VYSVĚTLENÍ ZADÁVACÍ DOKUMENTACE

Název veřejné zakázky: **ZŠ a ZUŠ Šmeralova 15, II. stupeň - půdní vestavba, odborné učebny**
Část 1 veřejné zakázky – Stavební práce

Evidenční číslo zakázky: **Z2023-012909**
Úřední věstník EU: **2023/S 070-210861**

ŘEZ OKNO STŘEŠNÍ

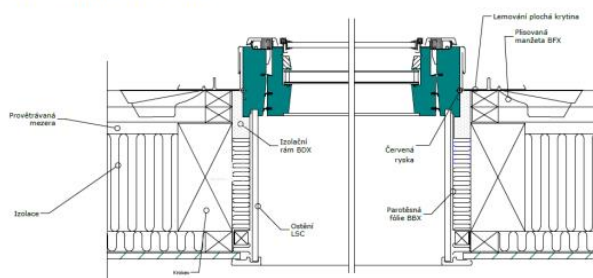
Chtěl bych požádat o informaci k PD k projektu „ZŠ a ZUŠ Šmeralova 15, II. stupeň - půdní vestavba, odborné učebny - Část 1 veřejné zakázky - Stavební práce“. Narazil na následující rozpor mezi PD a PBŘ: Originální ostění LSC u střešních oken nelze použít při požadavku na požární odolnost konstrukce krovu.

Vysvětlení zadávací dokumentace č. 3

Navržené lemování (ostění) bude vypuštěno z technického řešení. Ostění bude provedeno pomocí ocelové nosné konstrukce pro montáž SDK. Opláštění bude provedeno pomocí sádkartonu protipožárního SDK GKF tl.15 mm – požární odolnost RE30.

Bude provedeno doplnění nových položek (do odd. 763 budou doplněny pol. č. 282, 283, 284 a 285), u pol. č.156 a 157 budou změněny rozměry o ostění oken a bude vydán nový Soupis stavebních prací, dodávek a služeb s výkazem výměr.

Stropní konstrukce EI 30 a-b / požární odolnost shora EI 30 / požární odolnost zdola EI 30

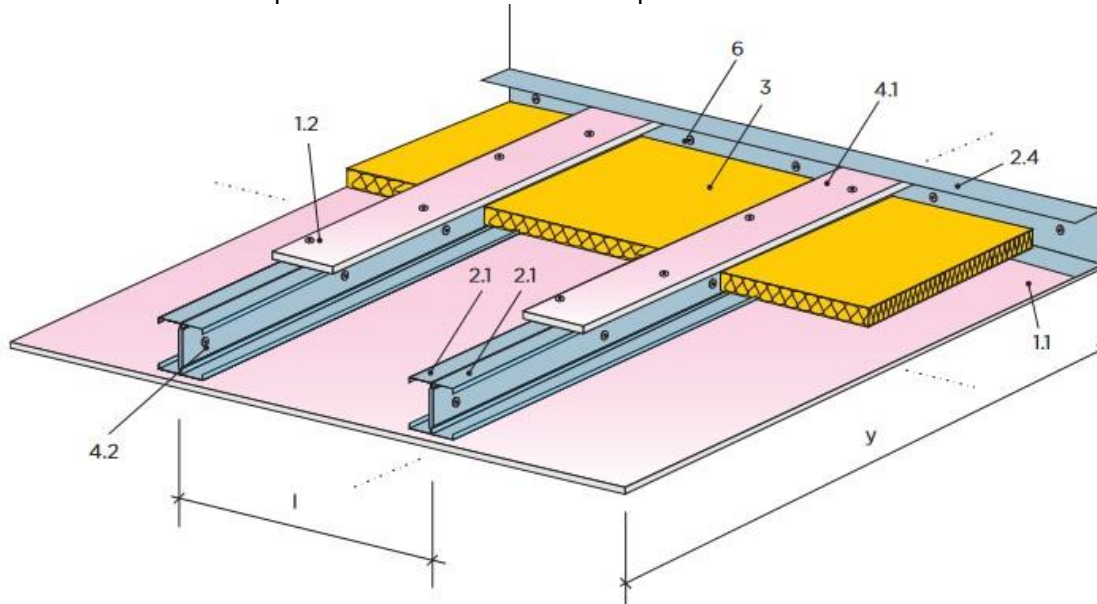
Skladba podhledu ve VV na CHÚC neodpovídá požadavku PBR – musí být samonosný !!!!

Požární strop nad CHÚCA v prostoru řešené půdní vestavby

- podhled z desek SDK, bude staticky nezávislý na nosných konstrukcích střechy s garantovanou požární odolností sestavy podhledu EI30a↔b

159	SDK podhled samostatný požární předěl 2xDF 15 mm TI 60 mm 40 kg/m ³ EI Z/S 60/60 dvouvrstvá spodní kce CD+UD mč 4.02 chodba 88,88 mč 4.01 - schodiště 3,84*6,2+3,97*3,5
-----	--

Vysvětlení zadávací dokumentace č. 4

Stropní konstrukce bude provedena dle níže uvedené specifikace a výkresu. Provedení stropní konstrukce je nutné provést v souladu s technickým listem a doporučením výrobce, od kterého bude vybrán dodavatel systém odebírat.

Položka č. 159 bude změněna na R-položku s podrobným popisem konstrukce a vydán nový Soupis stavebních prací, dodávek a služeb s výkazem výměr. Bude vydána revize DPS.

Provedení konstrukce

- Maximální rozpon konstrukce 3.300 mm
- Osová rozteč profilů „I“ 500 mm
- Minerální izolace – minimální tloušťka 80 mm
- Minerální izolace – minimální objemová hmotnost 40 kg/m³
